COMUNE DI SCHIO

N° 240/2021 del 06/12/2021

OGGETTO: VARIANTE 2021 AL "PIANO PARTICOLAREGGIATO PER LA RIQUALIFICAZIONE URBANISTICA ED AMBIENTALE DEL QUARTIERE OPERAIO ALESSANDRO ROSSI". ADOZIONE.

Relazione Tecnico-Illustrativa

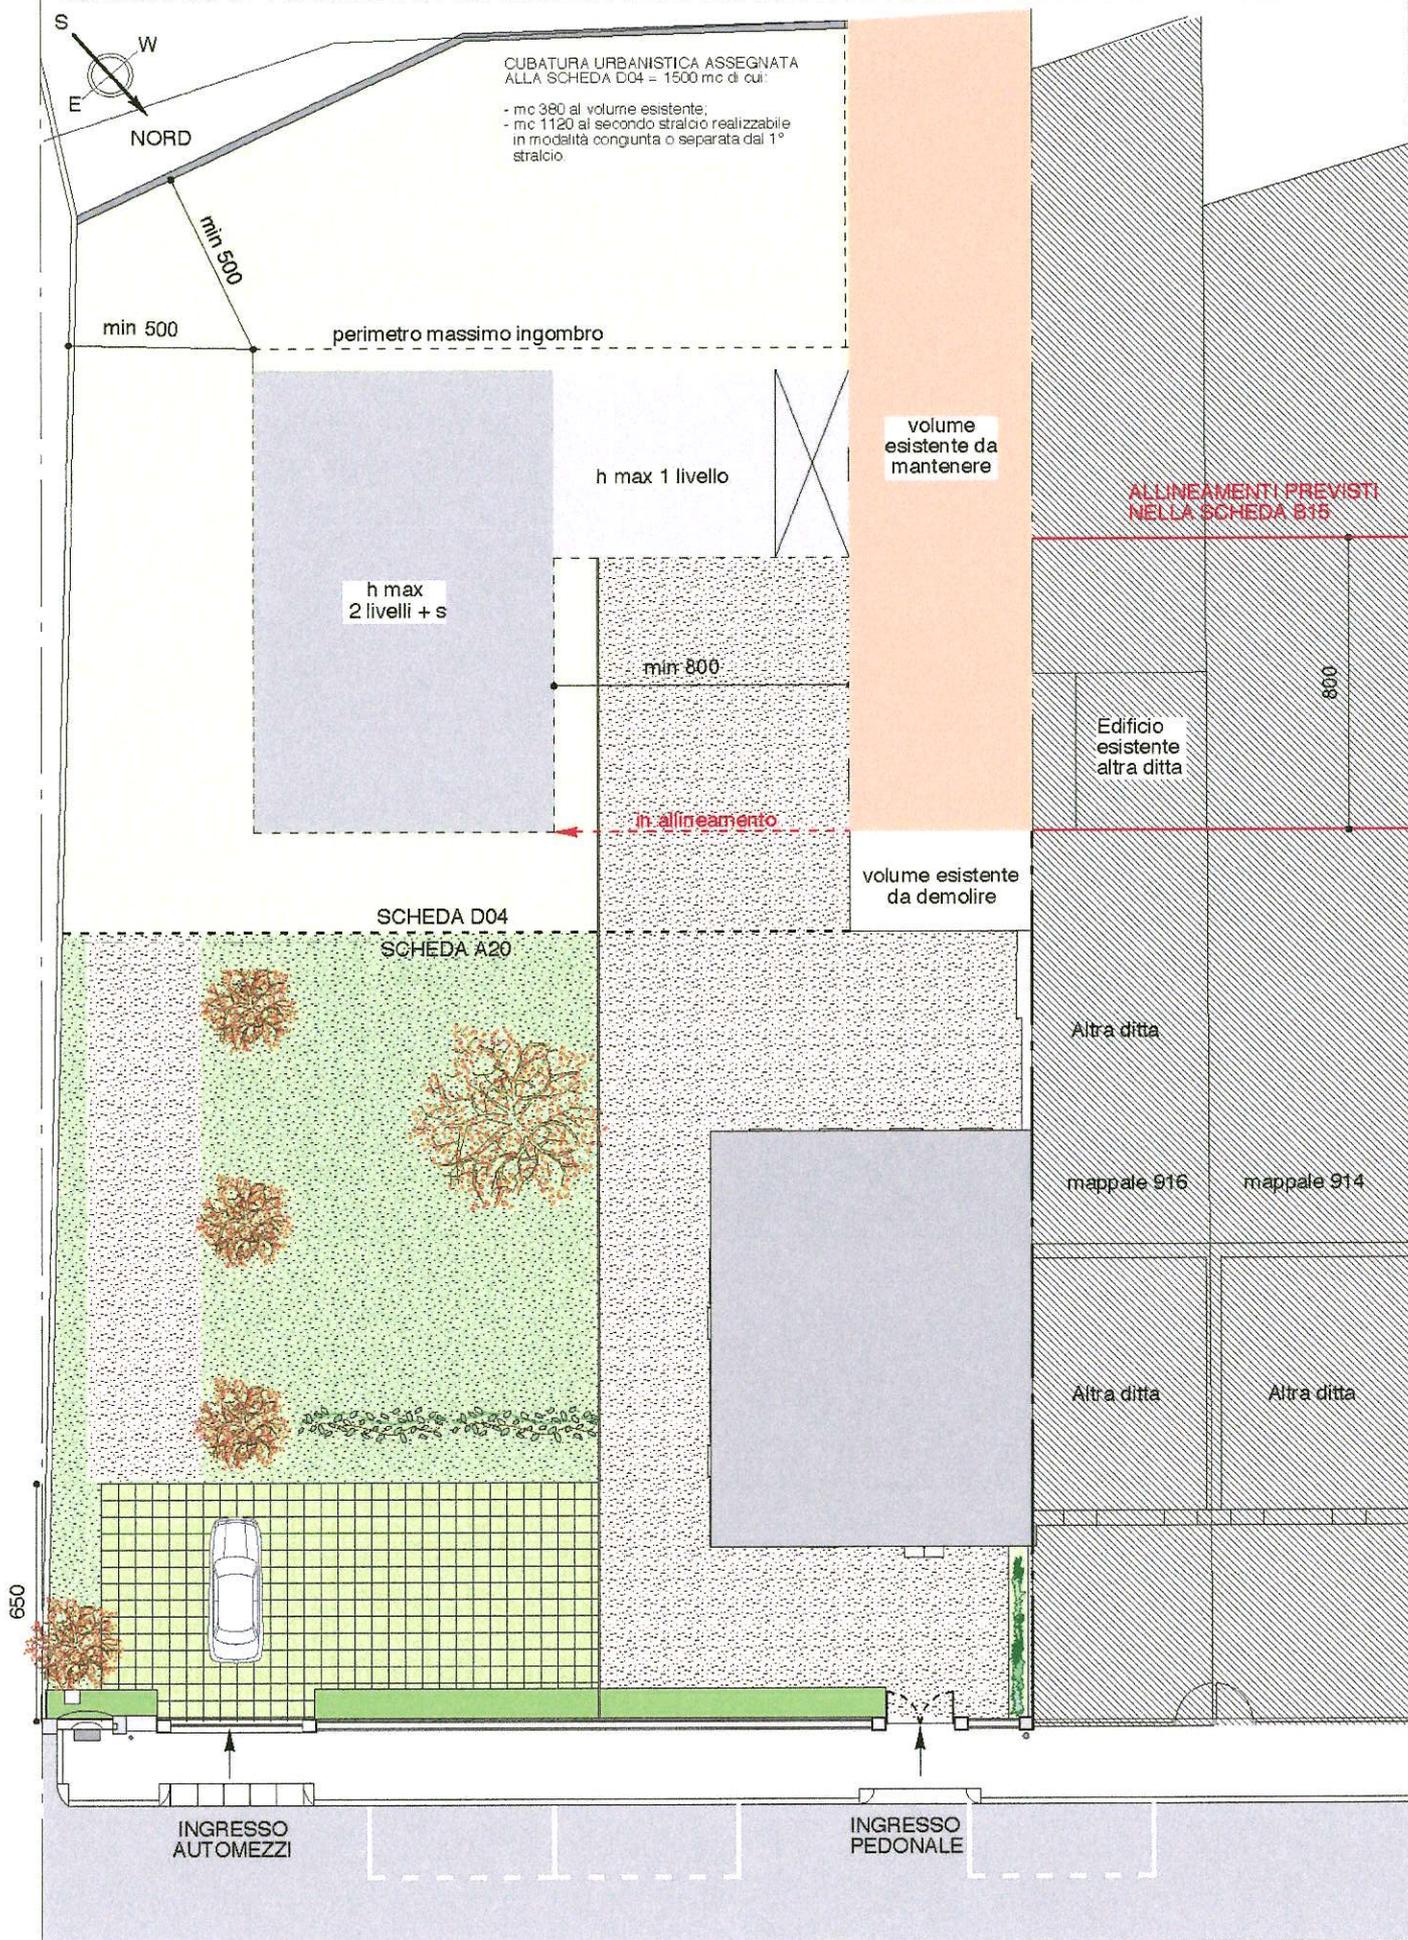
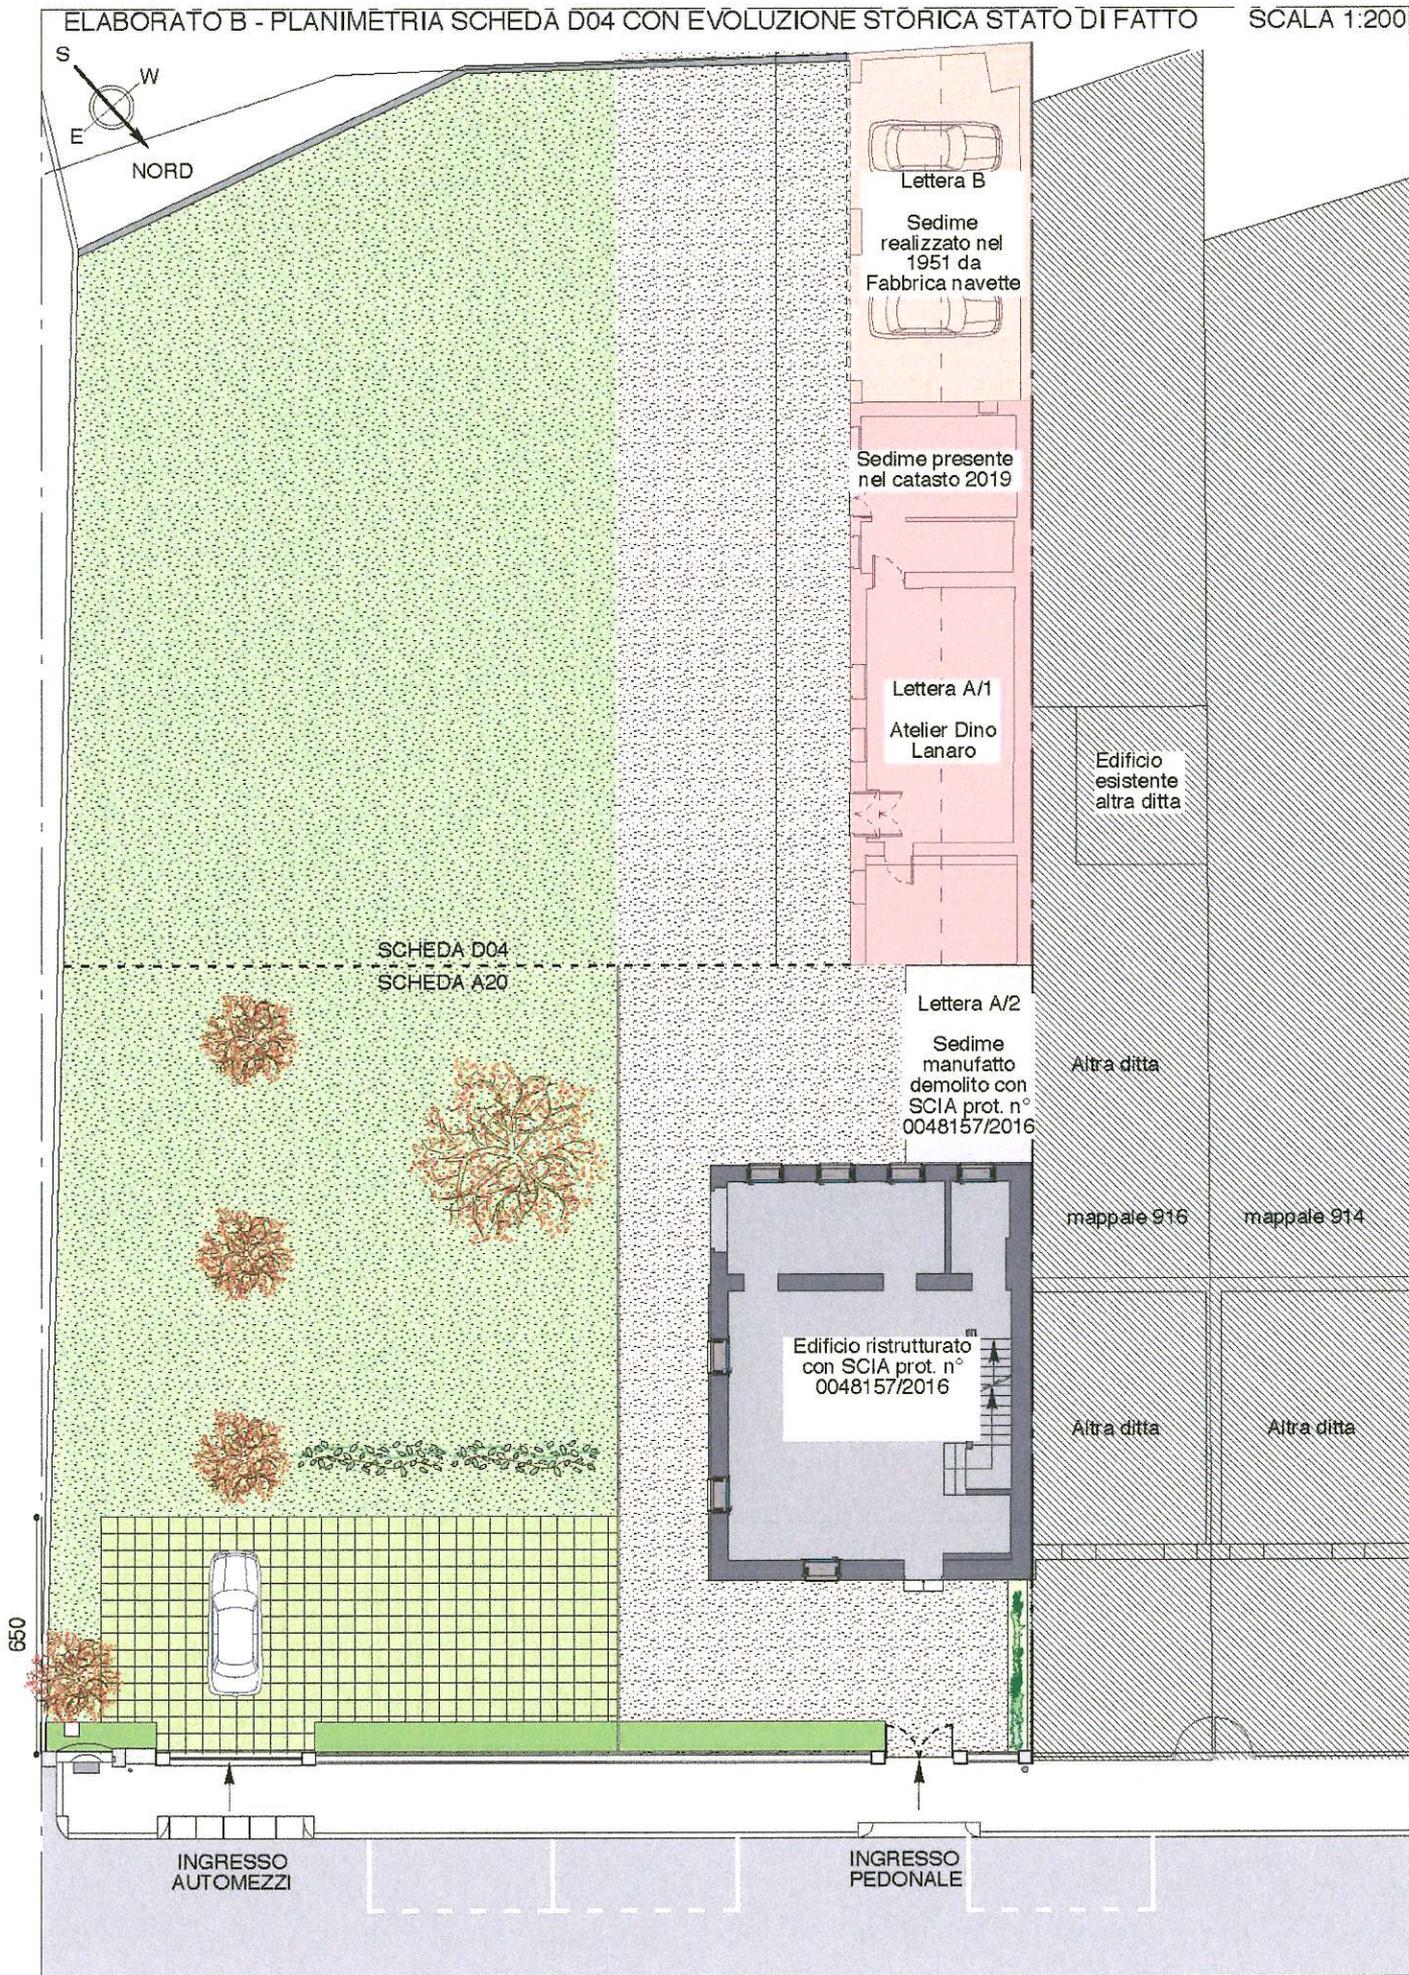
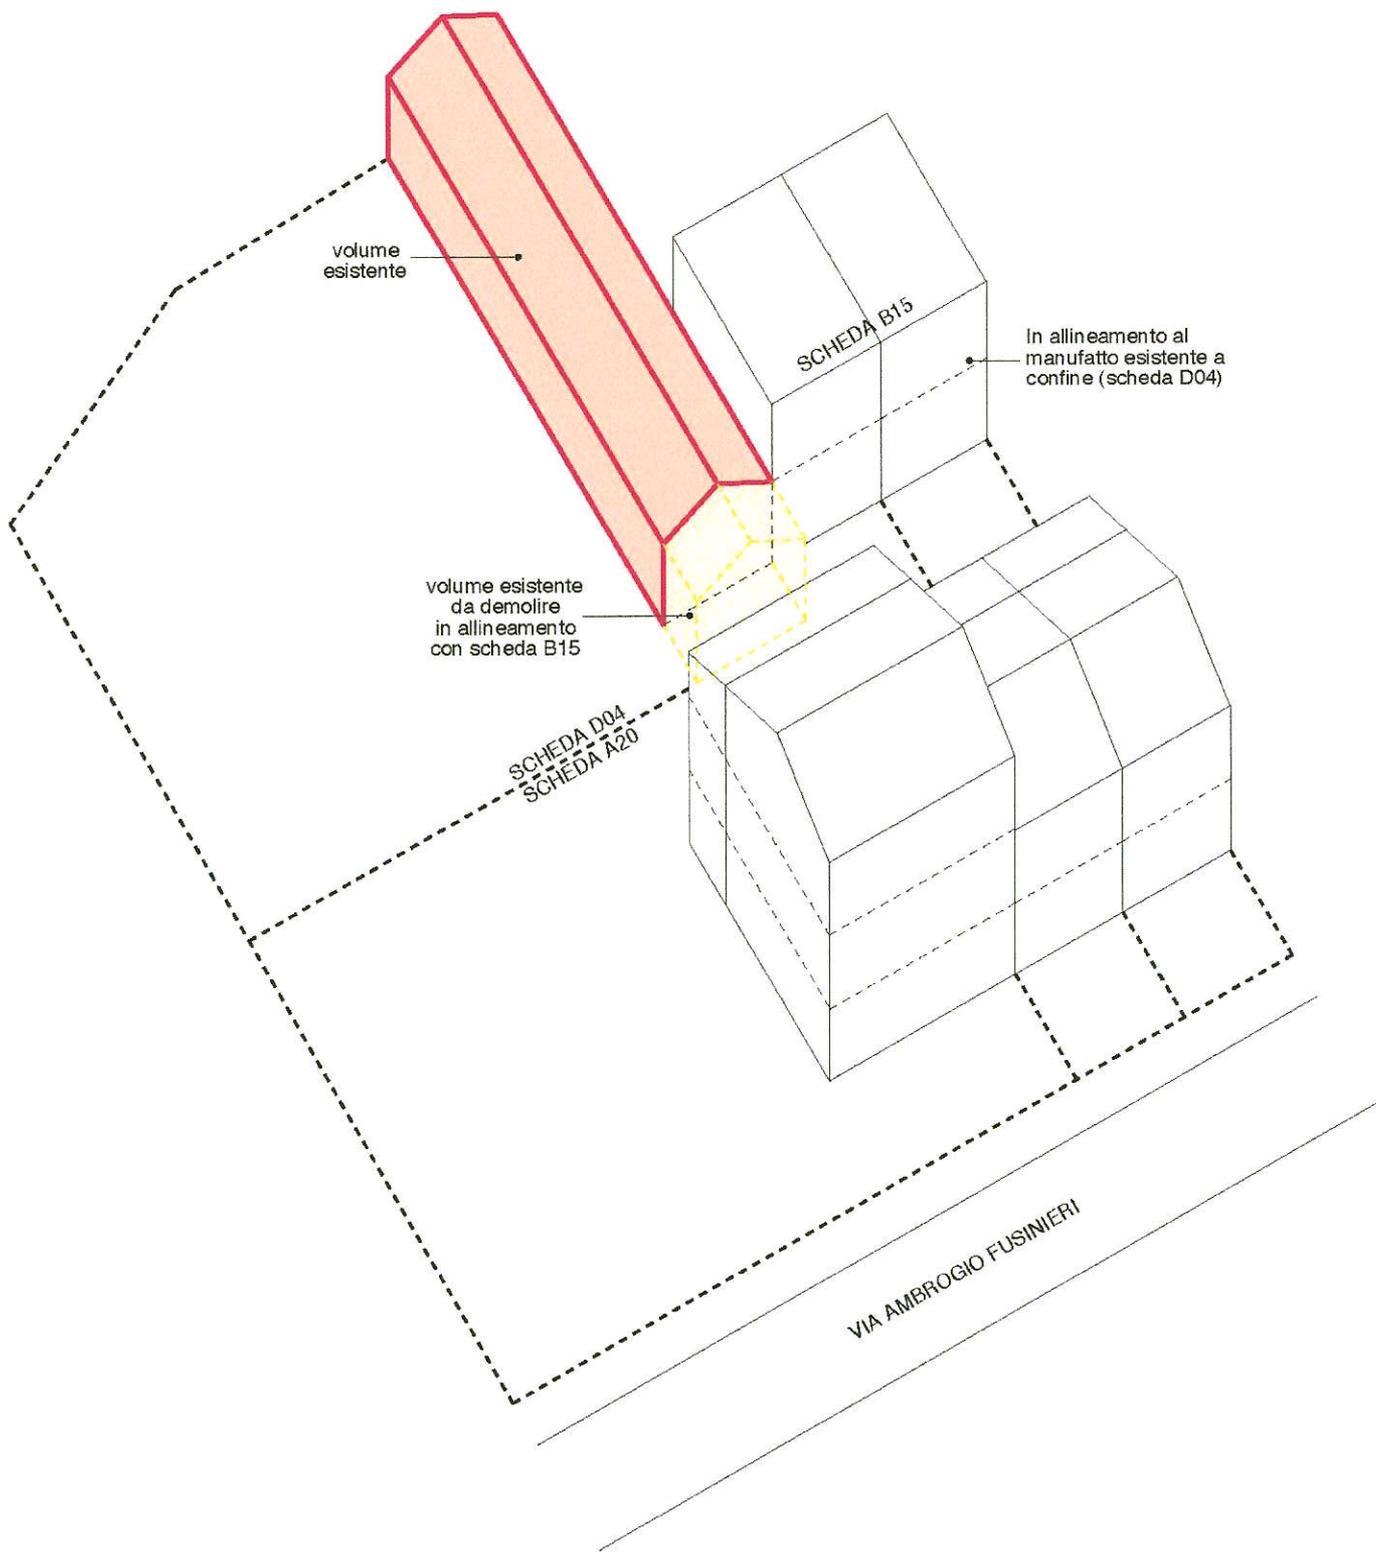
SEGNALAZIONE	Segnalazione del 27/10/2021
RICHIEDENTE	Arch. Lovato Luigino
OGGETTO DELLA RICHIESTA	<p><u>Scheda D4-Scheda A20</u></p> <p>Si presenta il planivolumetrico relativo alla Scheda D4 ed esteso alla limitrofa Scheda A20, della stessa proprietà, secondo quanto ammesso dal vigente Piano.</p> <p>Il progetto prevede il mantenimento del lungo corpo esistente storico, idoneo alla destinazione di ambienti a servizio delle residenze, la demolizione della prima porzione di tale corpo, per ottenere l'allineamento previsto dalla Scheda e la realizzazione di nuovi volumi da adibire a residenza.</p> <p>Il progetto planivolumetrico mantiene la volumetria massima di 1500 mc previsti dall'attuale Scheda, proponendo due stralci funzionali di intervento, che possono pertanto essere attuati in tempi diversi.</p>
ESITO TECNICO	<p>La richiesta viene accolta.</p> <p>L'attuale Scheda D4 prevede che, in “alternativa alla presente Scheda, possono essere ammesse soluzioni diverse previa presentazione di un progetto planivolumetrico preliminare esteso alla limitrofa Scheda A20 e firmato da tutti gli aventi titolo, presentato anche contestualmente all’istanza edilizia, ma validato autonomamente e preventivamente al rilascio del titolo abilitativo. Rimane confermato il volume massimo fuori terra previsto e la possibilità per i confinanti di poter attuare le previsioni di Piano.”</p> <p>Quanto presentato risulta pertanto coerente con quanto ammette il Piano.</p> <p>Risulta funzionale inserire il planivolumetrico presentato nella relativa Scheda D4, in sostituzione di quello in vigore, in quanto lo stesso definisce più precisamente gli interventi da realizzare e la scansione temporale degli stessi, come peraltro già previsto per gli altri casi nel Quartiere, gestendo quindi l'organizzazione degli spazi e degli edifici della Scheda D4 in coerenza con le limitrofe Schede e conformemente agli obiettivi e criteri generali di Piano.</p> <p>Conseguentemente a questa modifica, si devono aggiornare i contenuti normativi delle Schede D4 e A20, eliminando le “note” in quanto superate.</p>

- Cubatura urbanistica riconosciuta al volume esistente = 380 mc, a seguito di demolizione porzione indicata;
- Interventi ammessi quelli previsti dal D.P.R. 380/2001 Art. 3; Comma 1; lett. A, B, C, D.

- Per il 2° stralcio, la cubatura edilizia realizzabile sarà di mc 1120, nel rispetto di quella massima assegnata alla scheda D04 pari a mc 1500.

ELABORATI MODIFICATI	<p>Modifica della Scheda D4</p> <p>Modifica della Scheda A20</p>
